**INFORME DE ORIENTACIÓN DE OFICIO  
N° 017-2025-OCI/2982-SOO**

**“EJECUCIÓN DE OBRA: MEJORAMIENTO DEL SERVICIO  
DE MOVILIDAD URBANA EN LAS VIAS LOCALES DEL  
BARRIO CENTRAL DEL CENTRO POBLADO SARITA  
COLONIA, DISTRITO DE TOCACHE, PROVINCIA DE  
TOCACHE, DEPARTAMENTO DE SAN MARTÍN”**

**DEFICIENCIAS EN EL PROCESO CONSTRUCTIVO IDENTIFICADAS EN LA OBRA: MEJORAMIENTO DEL SERVICIO DE MOVILIDAD URBANA EN LAS VIAS LOCALES DEL BARRIO CENTRAL DEL CENTRO POBLADO SARITA COLONIA, DISTRITO DE TOCACHE, PROVINCIA DE TOCACHE, DEPARTAMENTO DE SAN MARTIN, SITUACIÓN QUE PODRÍA PONER EN RIESGO LA DURABILIDAD Y EL FUNCIONAMIENTO DE LA INFRAESTRUCTURA VIAL EN BENEFICIO DE LA POBLACIÓN USUARIA.**

FOTOGRAFÍAS N° 1 y 2

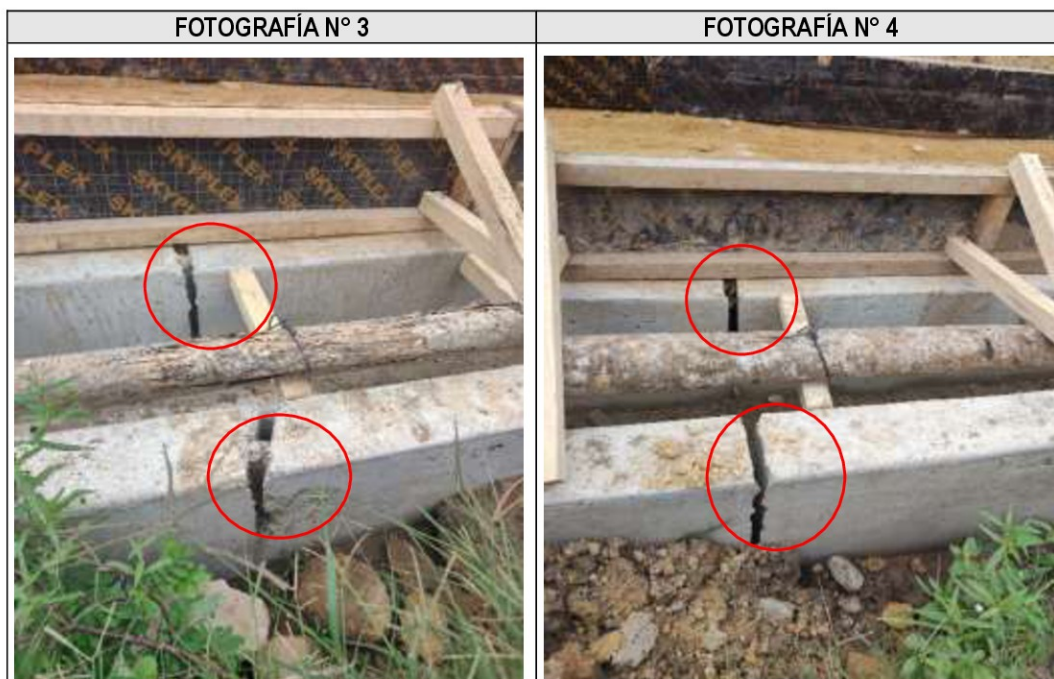
1. **Cunetas tapadas del sistema de drenaje de la vía, presentan segregación de concreto en los muros laterales, juntas con espesores mayores a 1" y aceros de refuerzo con longitudes minimas en los muros laterales para el anclaje de la tapa de cierre, lo cual no cumpliría con las especificaciones técnicas de la Obra.**

Durante el recorrido a los diferentes frentes de trabajo que se vienen ejecutando en la Obra, se observó entre los jirones La Unión C-01, C-02, C-03 y jirón La Libertad C-02 que parte de un tramo de las cunetas tapadas de sección 40x50 centímetros del sistema de drenaje de la vía, presentan segregación de concreto en los muros laterales, lo cual no cumpliría adecuadamente con la función de recubrimiento de los aceros de refuerzo y los podría dejar expuestos, tal como se muestra en las fotografías siguientes:

Cabe precisar que según el presupuesto y metrado de la Obra, considera las cunetas tapadas dentro de la partida 05 "CUNETAS Y ALCANTARILLAS DE PASE", en la subpartida 05.01.03.01. "CONCRETO  $F'c=210$  Kg/cm<sup>2</sup> EN ALCANTARILLA", donde las especificaciones técnicas establecen que:

Deberá respetarse lo establecido en las Especificaciones Generales del Presente proyecto, y en función a las especificaciones y detalles de los planos de detalles de alcantarillas respectivamente y la aprobación del Ingeniero Inspector.

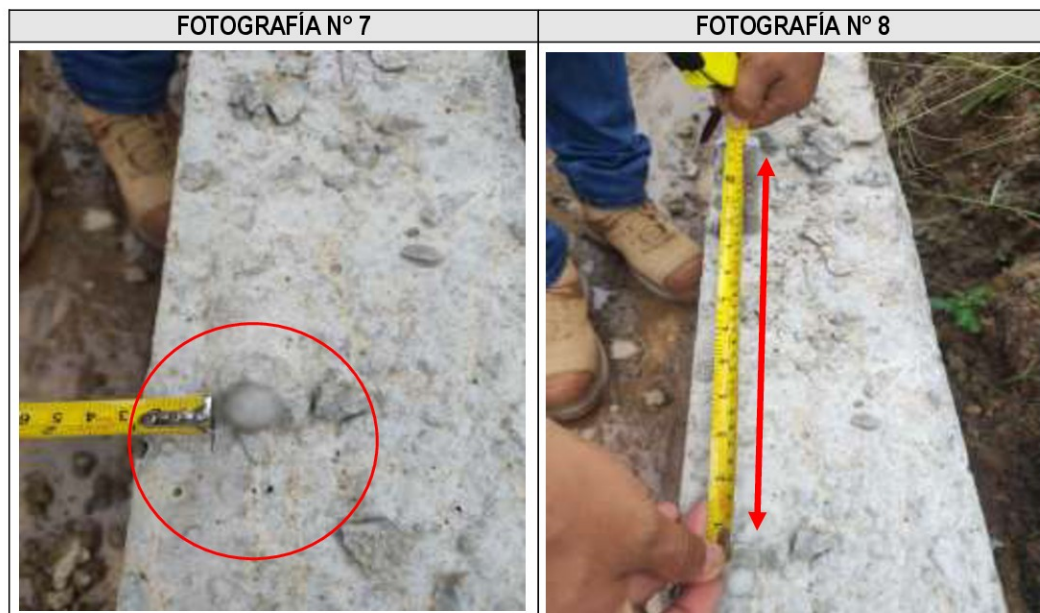
Además, en el tramo inicial del Jr. La Unión C-01, donde se viene ejecutando la construcción de cunetas tapadas de secciones de 40x40 y 40x50 centímetros que forman parte del sistema de drenaje de la vía, se pudo evidenciar la ausencia del acero de refuerzo con longitudes mínimas en los muros laterales para el anclaje de la tapa de cierre, tal como se muestra en las vistas fotográficas siguientes:

## **2. Fisuras transversales en el pavimento rígido del Jr. Sarita Colonia C-02 y Jr. Rafael Ventura C-02 y construcción de veredas sin sus respectivas uñas proyectadas.**

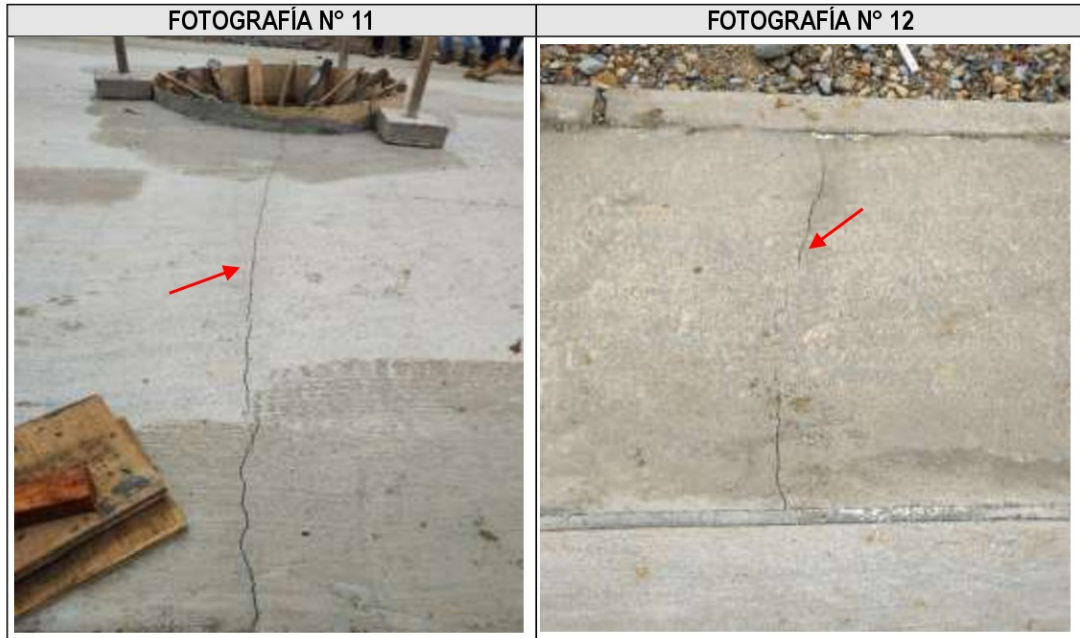
De la inspección realizada se verifico que en el Jr. Sarita Colonia C-02, se viene realizando el corte y extracción de material de la superficie, esto debido a la aparición de fisuras en el pavimento, cabe precisar que, según lo informado por el residente de obra, este será extraído y reparado con nuevo material.

Fuente: Plano detalle de veredas lamina DT-03 del expediente técnico.

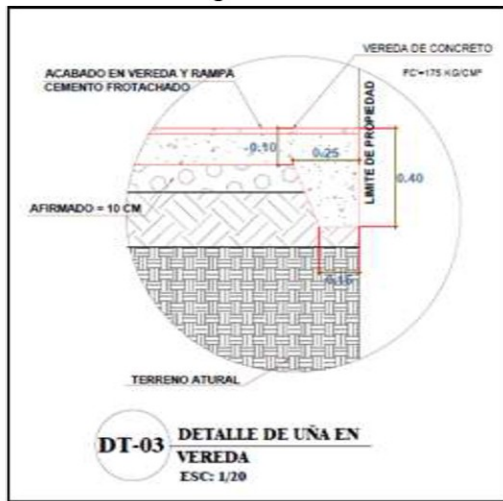
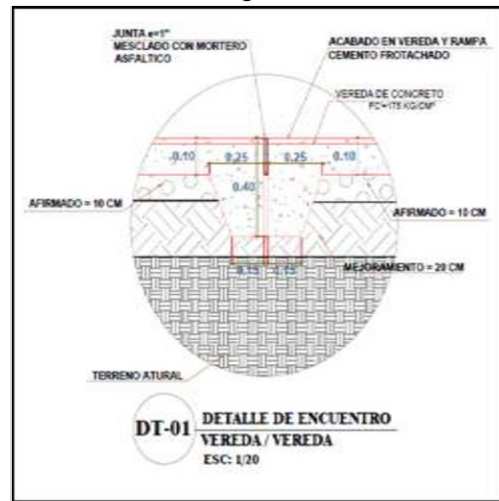
Además, se advierte la construcción de veredas sin sus respectivas uñas proyectadas, ubicadas entre el Jr. Sarita Colonia C-02 y el Jr. La Unión.

Es de precisar que según el plano de detalles de vereda lamina DT-03, del expediente técnico se especifica que las veredas deben contar con uñas en los bordes, así como de vereda entre vereda, tal como se muestra en las imágenes siguientes:
